Verzoek tot Wijziging

Algemeen	
Project:	Tramveersysteem Uithoflijn
Initiatiefnemer:	Projectorganisatie Uithoflijn (POUHL)
VTW nr.:	OG-VTW-179.1 rev B
VTW nr (extern):	
Werknaam:	Aanpassen hekwerken tracédeel S (realisatie)
Inhoudelijk behandelaar OG	[REDACTED]
Inhoudelijk behandelaar ON	
Status	definitief
Type wijziging	wijziging t.o.v. contract
Tracédeel	Tracédeel S

Extra hekwerk trace deel S

Toelichting invulling VTW 179

Eis 1726

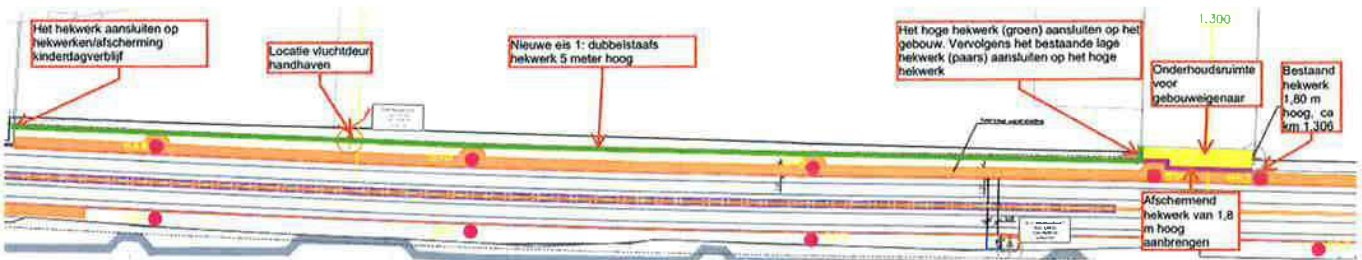
TIUHL dient bij de Nicolaas Beetstraat te voorzien in een afschermend hekwerk van deels 1,80 meter hoog (km 1.498 - 1.533) en deels 1,20 meter hoog (km 1.533 - 1.557) dat aansluit op de bestaande gebouwen conform onderstaande schets. Tevens dient op de overgang in hoogte van het hekwerk een afschermend hekwerk van 1,80 meter hoog met poort te worden voorzien tussen hekwerk en gebouw ter hoogte van km 1.533. De poort dient voorzien te worden van een toegangsmogelijkheid met een pasjessysteem door POUHL op te geven. Vanuit de afgesloten ruimte dient de poort geopend te kunnen worden zonder hulpmiddelen, hij dient van deze zijde als vluchtdoer. Voeding voor de deur (slot met pasjessysteem dient vanaf het gebouw te komen.

Zie hieronder schets met toelichting van bovenstaande:

Eis 1720

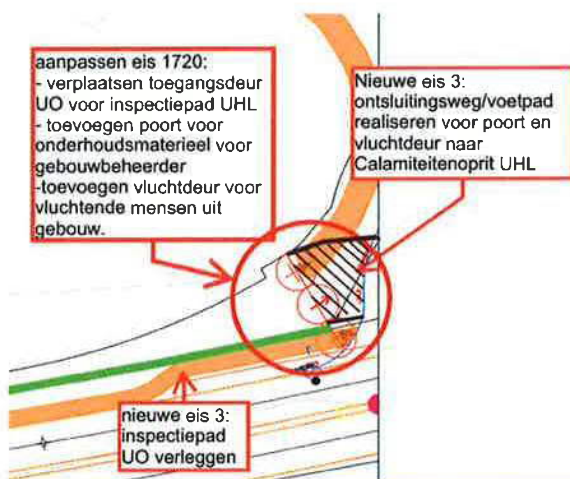
TIUHL dient vanaf de hoek vanaf Burgerzaken tot aan de hellingbaan van de calamiteitentoeit te voorzien in een afschermend hekwerk van 1,80 meter hoog.

In dit hekwerk dient een vluchtdeur opgenomen te zijn die geschikt is om vluchtende mensen vanuit het gebouw door te laten.

- Vanuit de zijde van het gebouw dient deze poort als vluchtdeur en dient daarom vanuit zijde NW te openen zijn d.m.v. een klink. De klink is afgeschermd zodat de vluchtdeur deze niet vanuit de openbare ruimte geopend kan worden door middel van de klink.
- De vluchtdeur dient vanaf de zijde ZO (openbaarreijn) te openen te zijn door middel van een unieke cilinder met 3 sleutels, type af te stemmen met gebouweigenaar/beheerder door POUHL. Voor locatie deur zie onderstaande schets.

In dit hekwerk dient een poort opgenomen te zijn die geschikt is om onderhoudsvoertuigen door te laten.

- De poort dient een doorrijdbreedte van 3,00 meter te hebben in verband met doorrijden onderhoudsmaterieel van de gebouweigenaar/beheerder.
- De poort dient vanaf beide zijden te openen te zijn door middel van een unieke cilinder met 3 sleutels, type af te stemmen met gebouweigenaar/beheerder door POUHL. Voor locatie poort, zie onderstaande schets.

In dit hekwerk dient een poort t.b.v. het inspectiepad van de Uithoflijn opgenomen te worden. Deze poort is in het huidige ontwerp geplaatst aan de zijde van het gebouw. Voor nieuwe locatie poort, zie onderstaande schets.

Nieuwe eis 4:

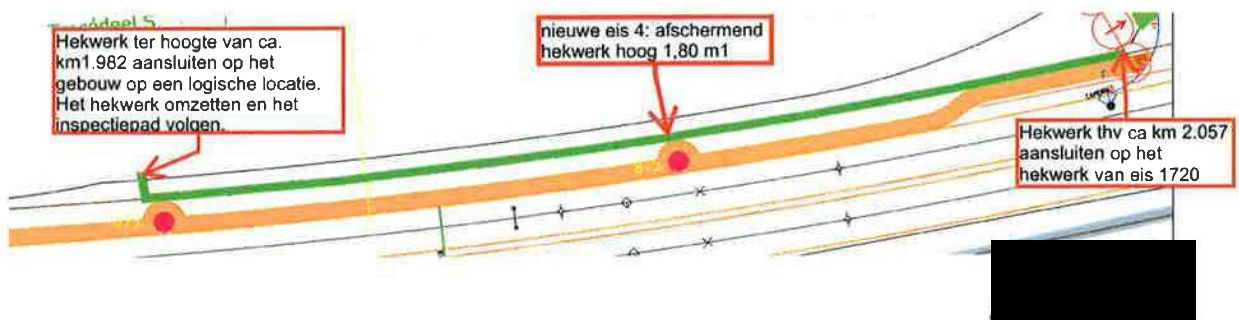
TIUHL dient van km ca 1.982 tot aan ca km 2.057 voorzien te zijn van een hekwerk een hekwerk hoog 1,80 meter plaatsen vanaf het gebouw haaks naar het inspectie pad, vanaf daar het inspectiepad volgend richting het ZO en aan te sluiten op het op het hekwerk t.h.v. km 2.057 (zie nieuwe eis SE_01720) Met dit hekwerk ontstaat een beheerruimte voor de gebouweigenaar/beheerder, welke afgesloten is van het beheerterrein van de Uithoflijn.

Eis 1726

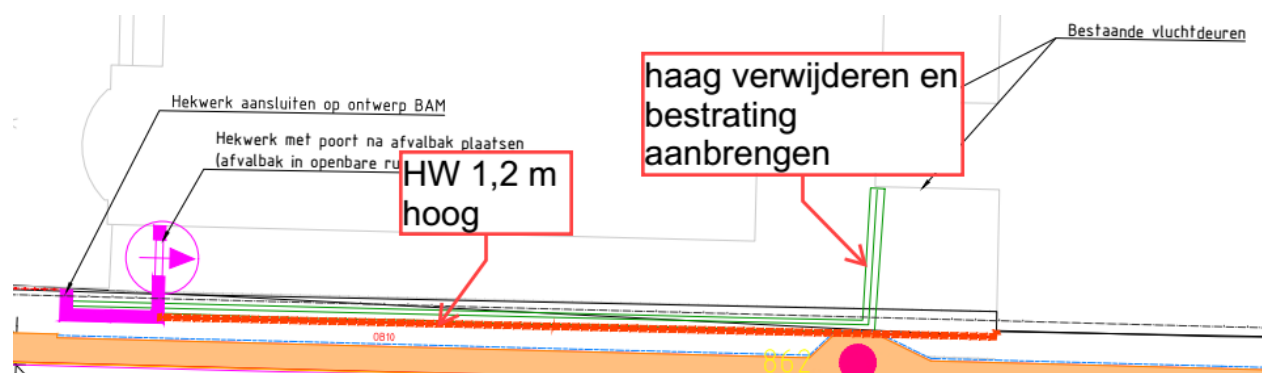
TIUHL dient bij de Nicolaas Beetstraat te voorzien in een afschermend hekwerk van deels 1,80 meter hoog (km 1.498 - 1.533) en deels 1,20 meter hoog (km 1.533 - 1.557) dat aansluit op de bestaande gebouwen conform onderstaande schets. Tevens dient op de overgang in hoogte van het hekwerk een afschermend hekwerk van 1,80 meter hoog met poort te worden voorzien tussen hekwerk en gebouw ter hoogte van km 1.533.

De poort dient voorzien te worden van een toegangsmogelijkheid met een pasjessysteem door POUHL op te geven. Vanuit de afgesloten ruimte dient de poort geopend te kunnen worden zonder hulpmiddelen, hij dient van deze zijde als vluchtdeur. Voeding voor de deur (slot met pasjessysteem dient vanaf het gebouw te komen).

Eis 1720

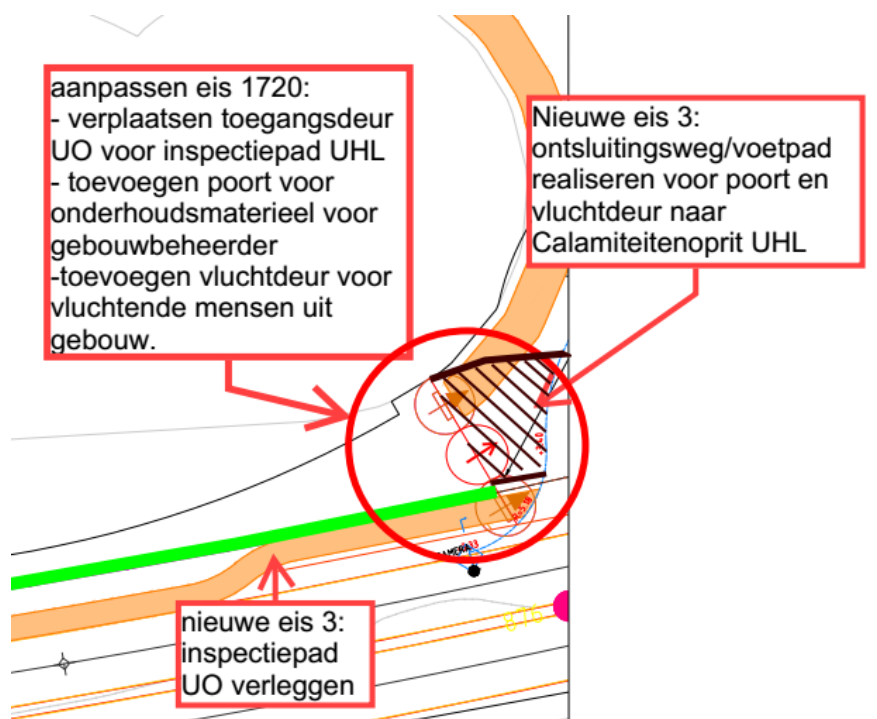
TIUHL dient vanaf de hoek vanaf Burgerzaken tot aan de hellingbaan van de calamiteitentoeit te voorzien in een afschermend hekwerk van 1,80 meter hoog.

In dit hekwerk dient een vluchtdeur opgenomen te zijn die geschikt is om vluchtende mensen vanuit het gebouw door te laten.

- Vanuit de zijde van het gebouw dient deze poort als vluchtdeur en dient daarom vanuit zijde NW te openen zijn d.m.v. een klink. De klink is afgeschermd zodat de vluchtdeur deze niet vanuit de openbare ruimte geopend kan worden door middel van de klink.
- De vluchtdeur dient vanaf de zijde ZO (openbaartrein) te openen te zijn door middel van een unieke cilinder met 3 sleutels, type af te stemmen met gebouweigenaar/beheerder door POUHL. Voor locatie deur zie onderstaande schets.

In dit hekwerk dient een poort opgenomen te zijn die geschikt is om onderhoudsvoertuigen door te laten.

- De poort dient een doorrijdbreedte van 3,00 meter te hebben in verband met doorrijden onderhoudsmaterieel van de gebouweigenaar/beheerder.
- De poort dient vanaf beide zijden te openen te zijn door middel van een unieke cilinder met 3 sleutels, type af te stemmen met gebouweigenaar/beheerder door POUHL. Voor locatie poort, zie onderstaande schets.

In dit hekwerk dient een poort t.b.v het inspectiepad van de Uithoflijn opgenomen te worden. Deze poort is in het huidige ontwerp geplaatst aan de zijde van het gebouw). Voor nieuwe locatie poort, zie onderstaande schets.
